## DOSSIER D'AUTORISATION ENVIRONNEMENTALE (DAE)

Pièce D02\_VI\_Annexe\_DUP\_Avis de  
l'autorité environnementale et mémoire en  
réponse – avril 2022

En date du 12 avril 2022, la MRAe a rendu son avis sur le projet InspiRe de création des lignes de BHNS B et C de l'agglomération clermontoise en le publiant sur son site internet à l'adresse suivante :

Figure 1 : Projet de BHNS soumis à enquête publique préalable à la DUP

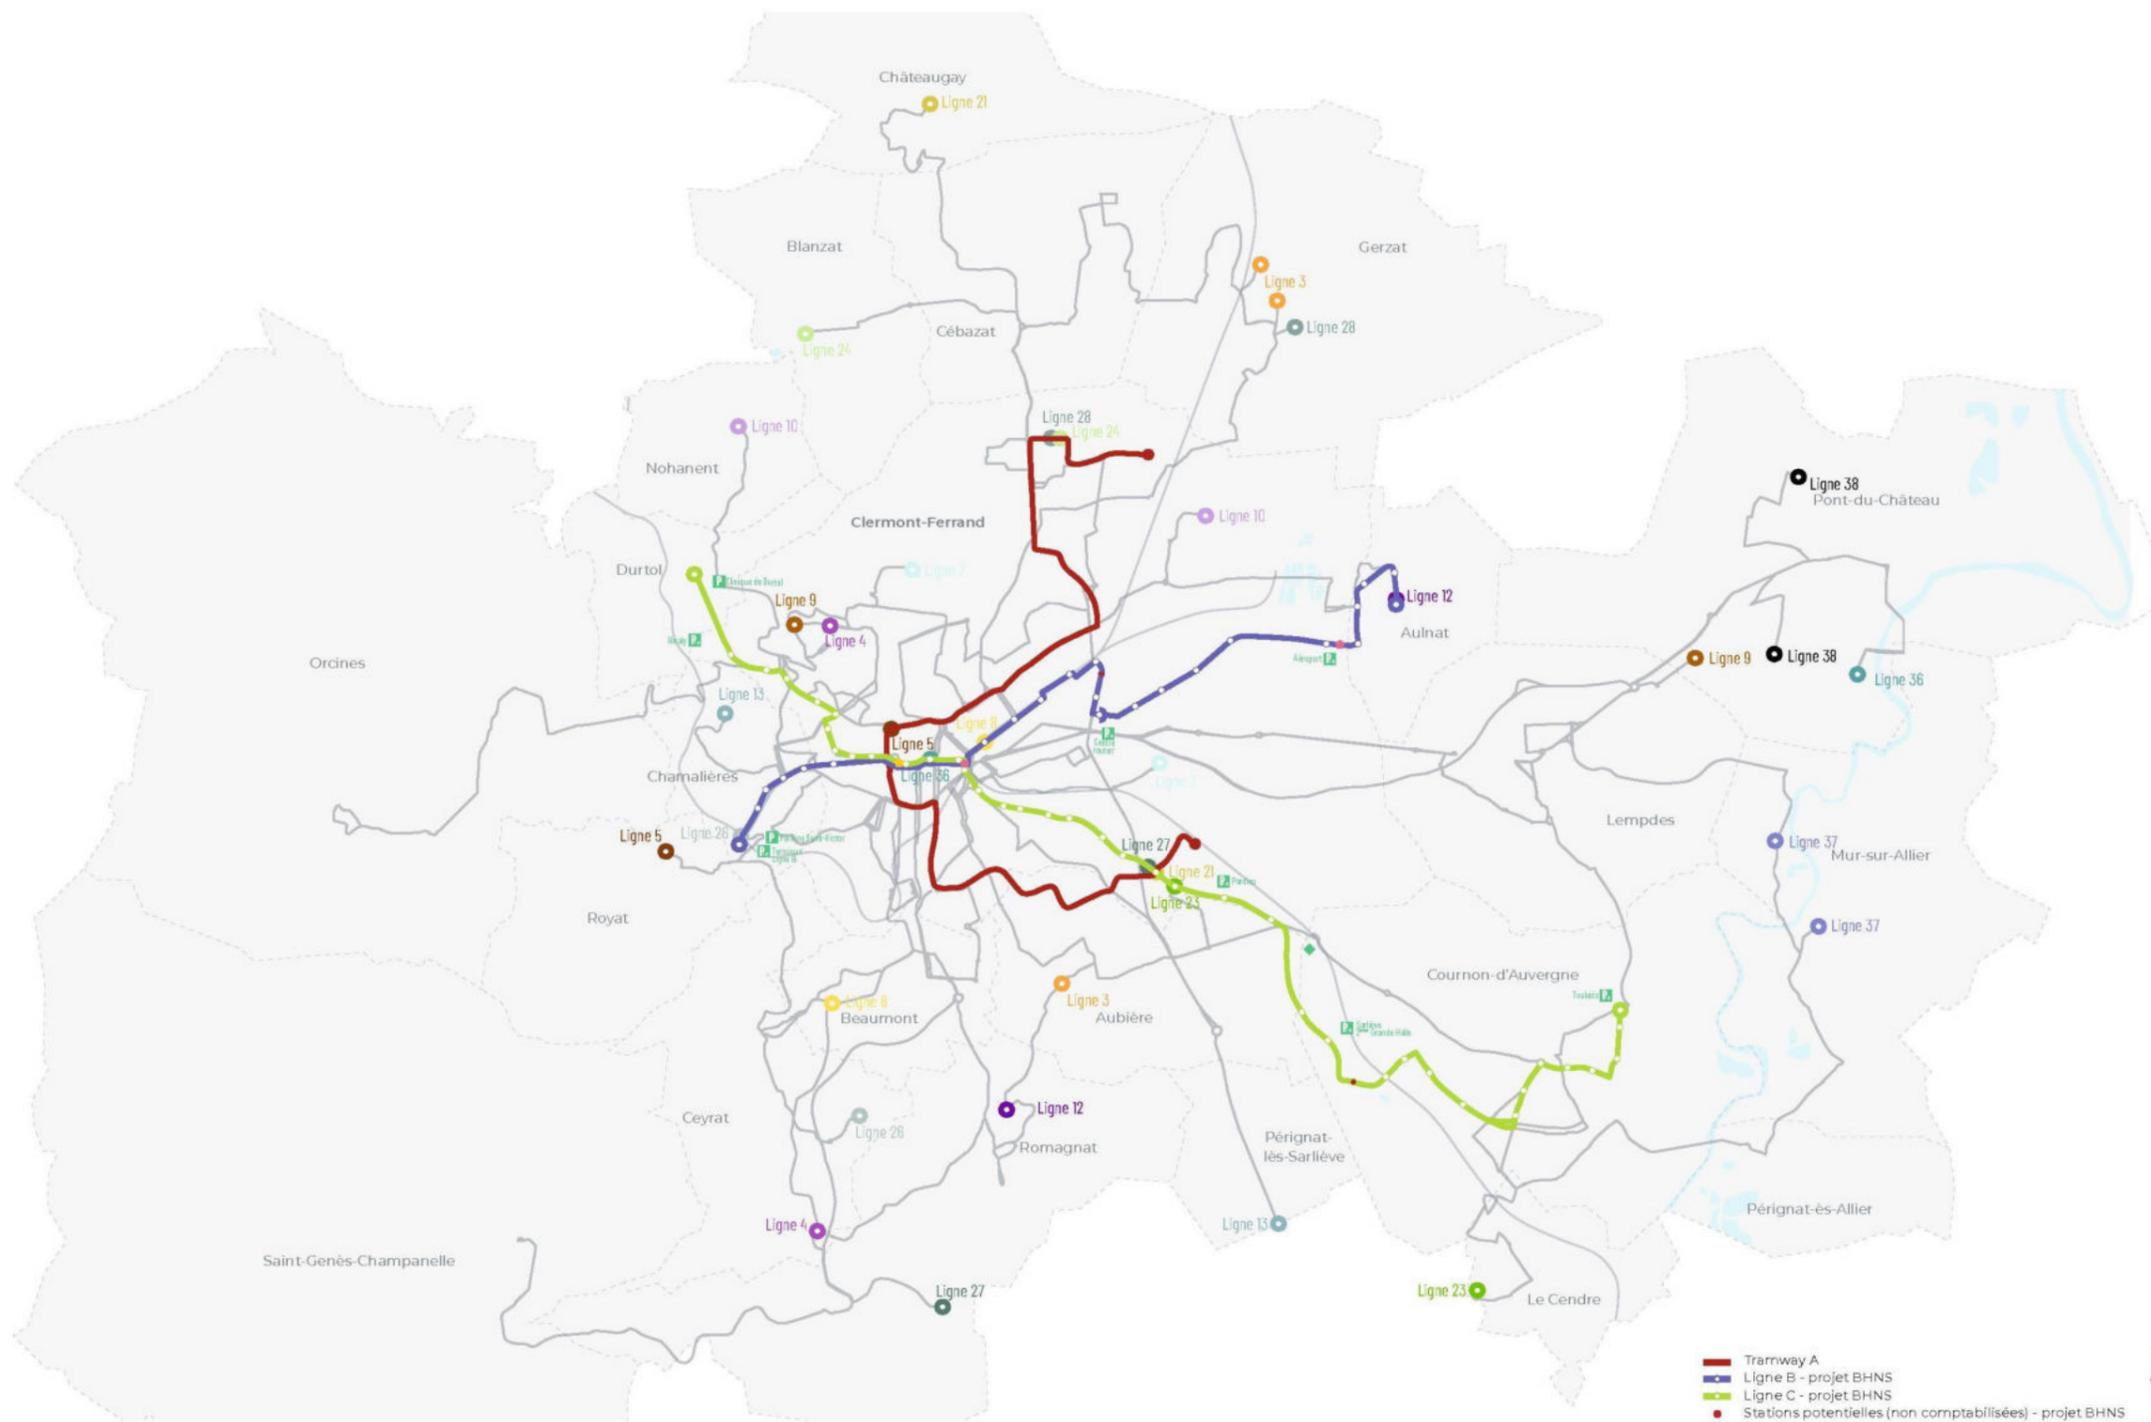
Recommandation n°1 de la MRAe (page 8)

Les deux cartes ci-après sont issues du dossier. Elles distinguent bien le projet de BHNS soumis à l'enquête publique préalable à la DUP (figure 1) du projet InspiRe (figure 2) qui reprend la restructuration du réseau de transports en commun et la création de parcs relais. La version proposée du réseau restructuré correspond à la première itération validée au moment du dépôt du dossier. La concertation engagée autour de cette restructuration se poursuit jusqu'à mars 2023 pour une mise en œuvre fin 2025. Pour les P+R, la figure 2 reprend les sites étudiés à ce stade pour l'installation de parkings relais. Ces études d'opportunité et de faisabilité permettront une aide à la décision des élus dans la poursuite de ces projets.

Figure 3 : Trame Verte et Bleue

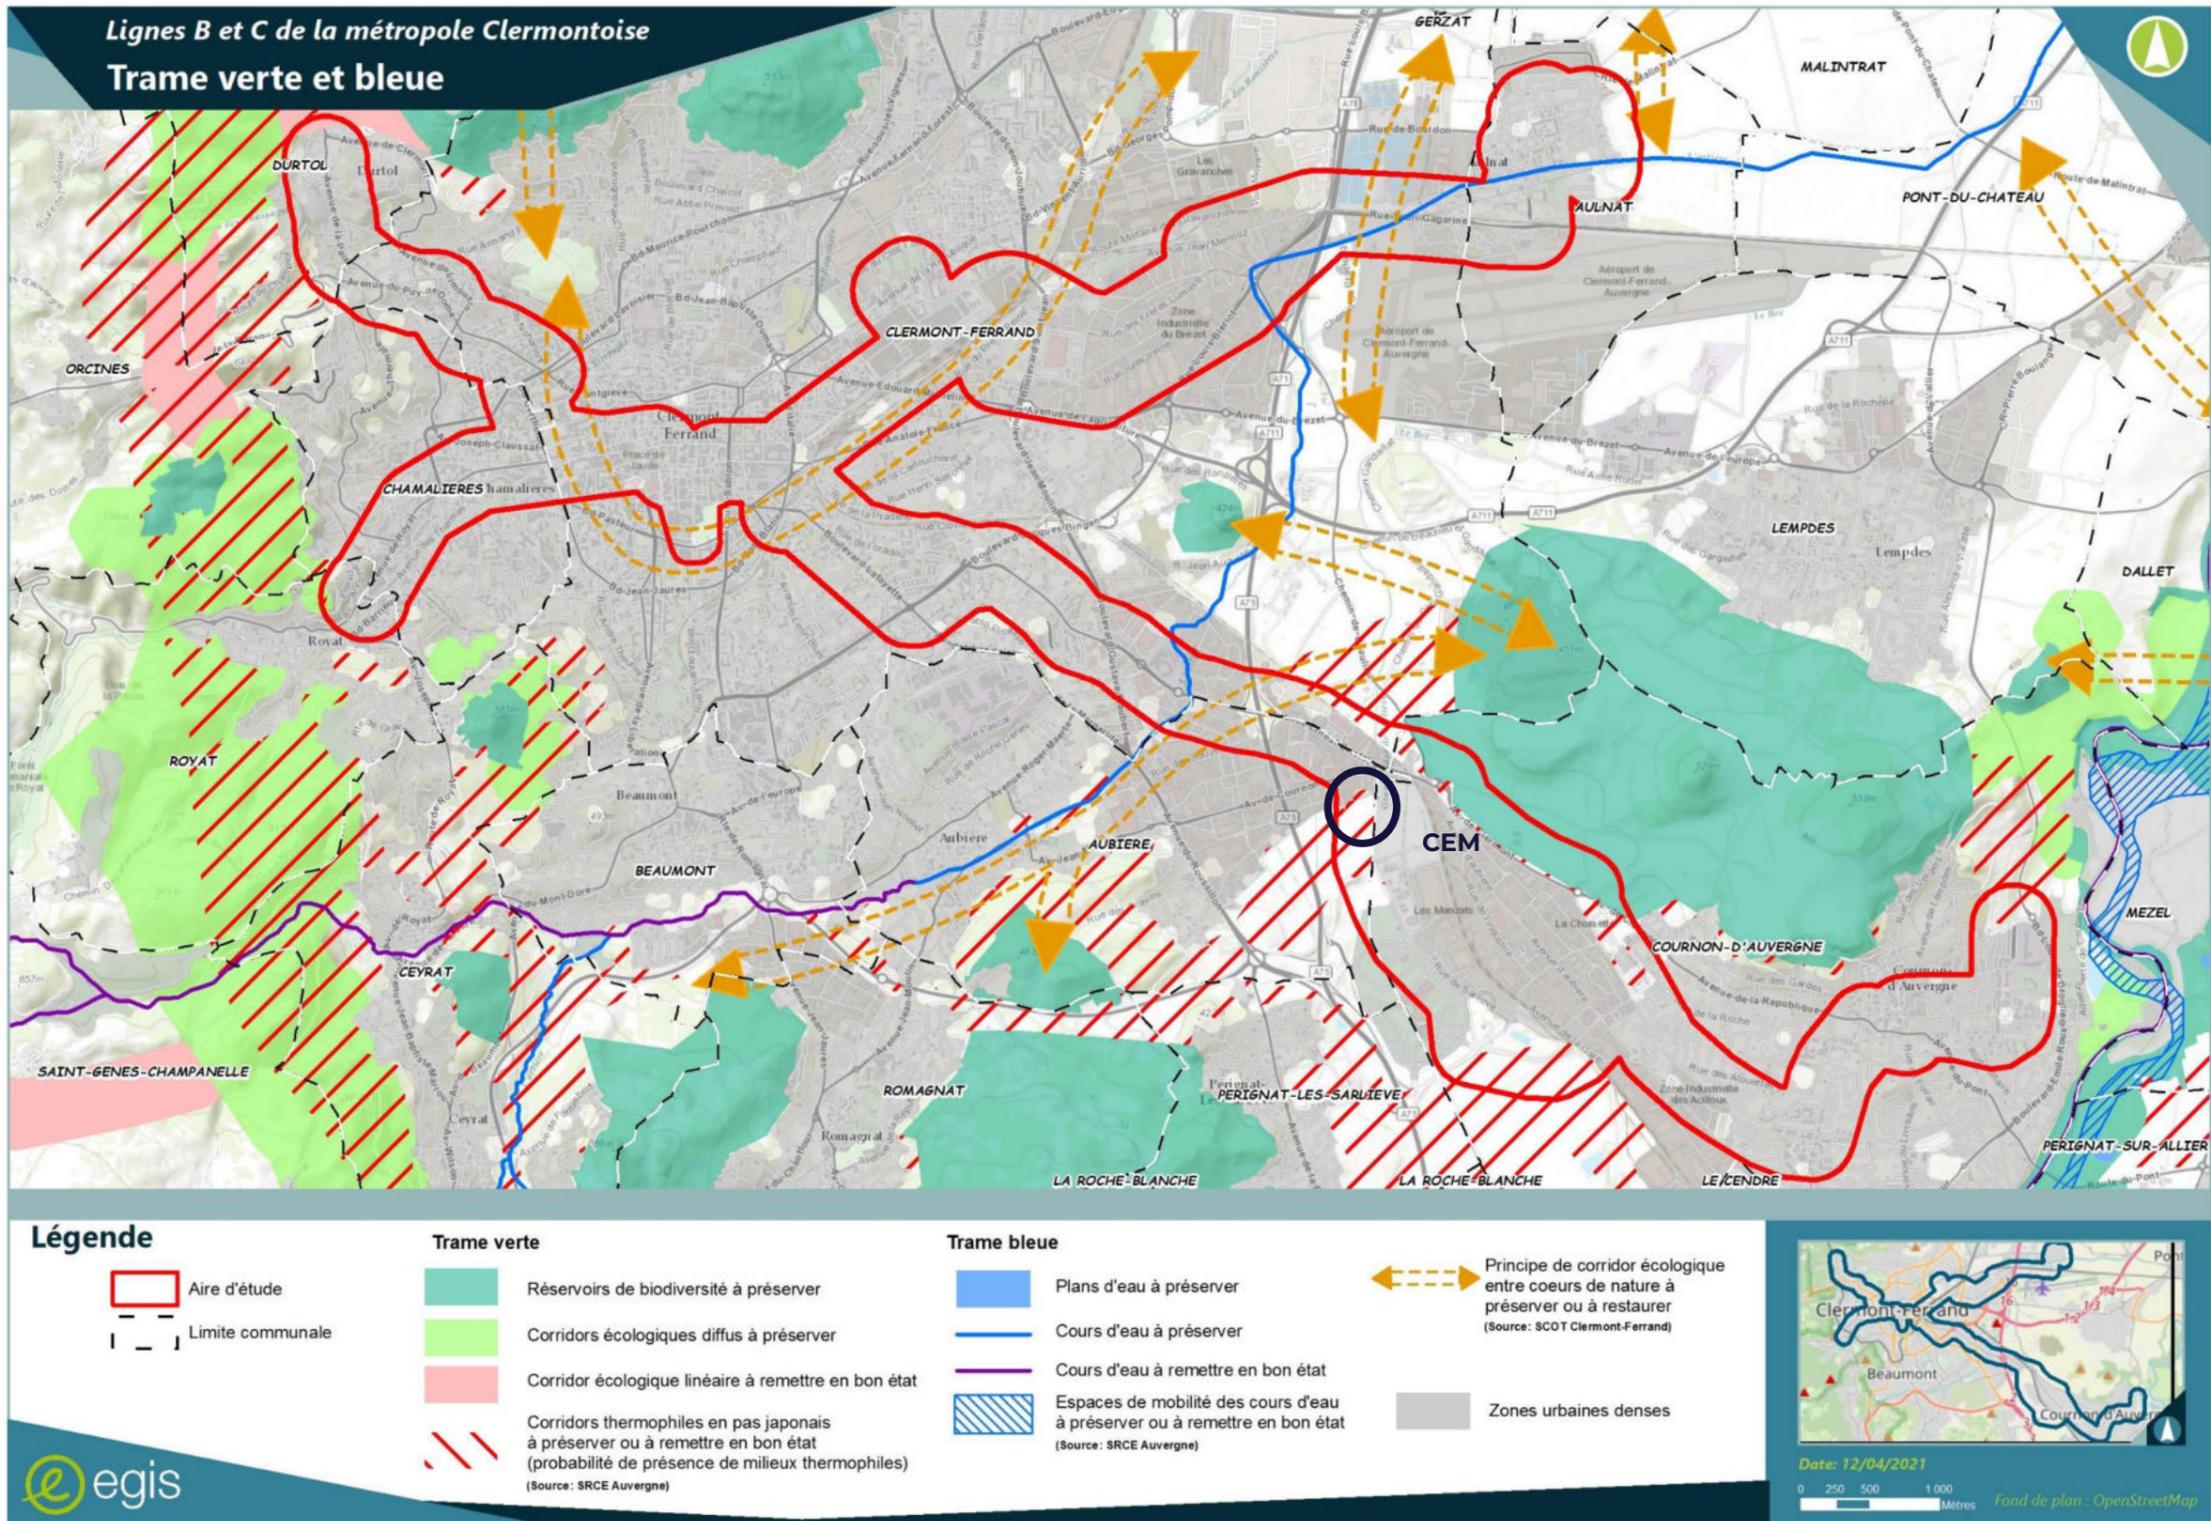
La carte des continuités écologiques à l'échelle de l'agglomération issue du Schéma régional de continuité écologique (SRCE) Auvergne (document « état initial », p.68) met en évidence que le fuseau d'implantation du projet coupe des principes de corridors écologiques identifiés comme « à préserver ou à restaurer ». L'étude omet de souligner ce point. Par ailleurs, une actualisation de l'étude des continuités écologiques nécessite d'être réalisée en s'appuyant sur le Schéma régional d'aménagement, de développement durable et égalité des territoires (Sradet).

En ce qui concerne la trame bleue, dans l'aire d'étude, l'Artière (qui traverse la branche Est de l'aire d'étude la plus au Nord) est classé en cours d'eau à préserver. Le projet passant au-dessus de l'Artière ne remet pas en cause la trame bleue.

Le secteur d'implantation du Centre d'Exploitation et de Maintenance (CEM) s'inscrit à proximité directe du corridor thermophile en pas japonais à préserver ou à remettre en bon état, au contraire des lignes de BHNS qui se situent en dehors de cette sous-trame car les aménagements sont prévus sur les voiries existantes.

Figure 6 : Localisation des sites envisagés pour l'implantation du CEM

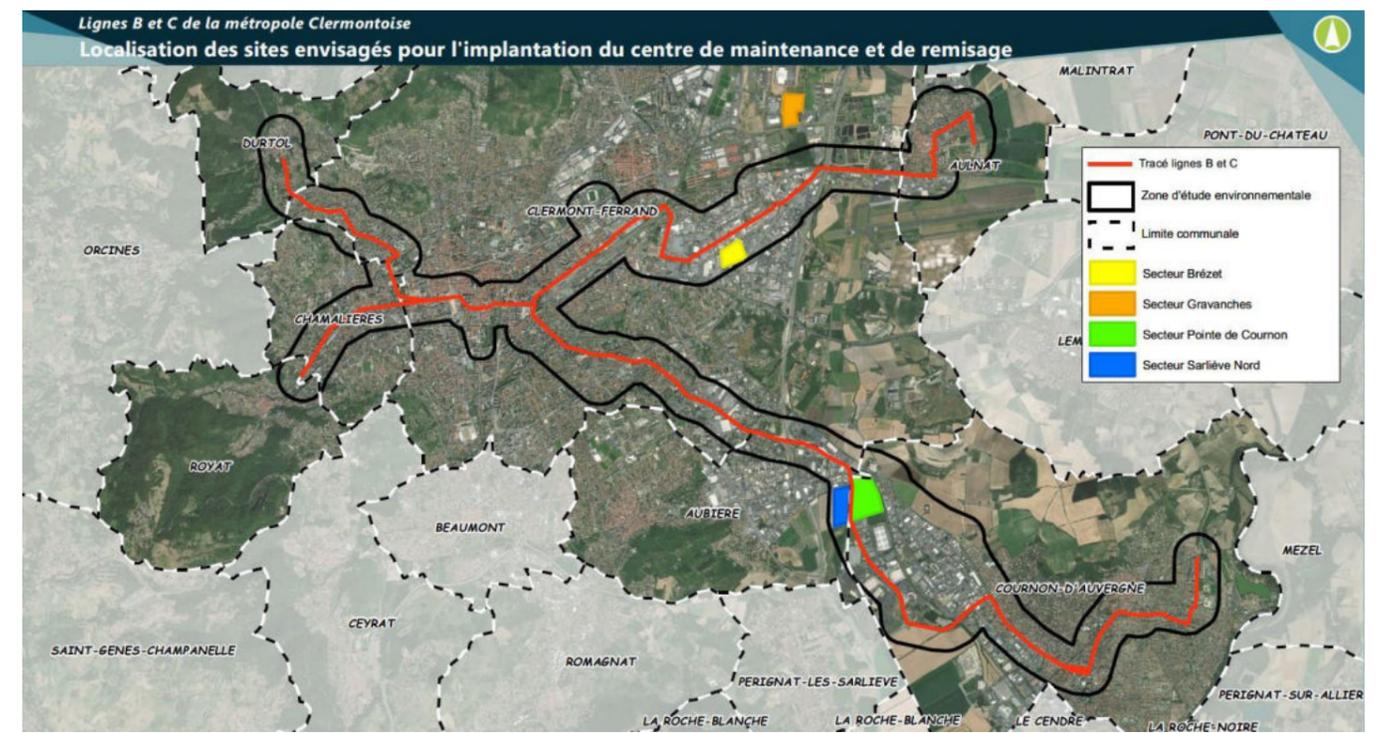
Le choix de l'implantation du centre d'entretien et de maintenance sur le site de la Pointe de Cournon-d'Auvergne pose question. En effet, il conduit à la consommation de 7,53 ha de terres agricoles à haute valeur agronomique et contribuera par ailleurs à dégrader le paysage de l'entrée sud-est de l'agglomération et à supprimer la coupure d'urbanisation entre les communes de Clermont-Ferrand et Cournon-d'Auvergne. Le dossier écarte sans véritable argumentation une implantation dans le site du Brézet, zone industrielle historique de l'agglomération (voir note 1 du présent avis) au regard de sa situation en zone O du plan de prévention des risques naturels prévisibles d'inondation (PPRNPI) de l'agglomération clermontoise<sup>22</sup>. Or, le règlement de cette zone autorise ce type de projet sous réserve d'une analyse du risque et du respect de dispositions constructives spécifiques qui ne sont pas abordées dans l'étude d'impact. D'autres implantations sur des sites déjà artificialisés sont évoquées et écartées sans approfondir l'analyse au regard de leurs incidences environnementales.

**L'Autorité environnementale recommande, au regard des incidences environnementales majeures de l'implantation actuellement retenue, d'approfondir la recherche d'implantations alternatives pour le centre d'entretien et de maintenance afin d'éviter ou réduire ses incidences sur l'environnement et la santé humaine.**

Ces critères sont bien des critères environnementaux. Le choix de l'implantation du dépôt a bien été réalisé du point de vue des enjeux environnementaux et par conséquent des incidences environnementales potentielles des différentes implantations.

Il est à noter que le critère agricole n'a pas été intégré à cette comparaison car :

- Le site du Brézet est un ancien site industriel, sans activité agricole.
- Les 3 autres sites accueillent le même type de cultures : céréales.

Ainsi, ce critère "agricole", au regard des autres contraintes environnementales étudiées, n'est pas apparu comme prépondérant pour la comparaison multicritères. Néanmoins, le tableau de comparaison des sites envisagés pour l'implantation du CEM peut être complété de la manière suivante (cf. pages suivantes).
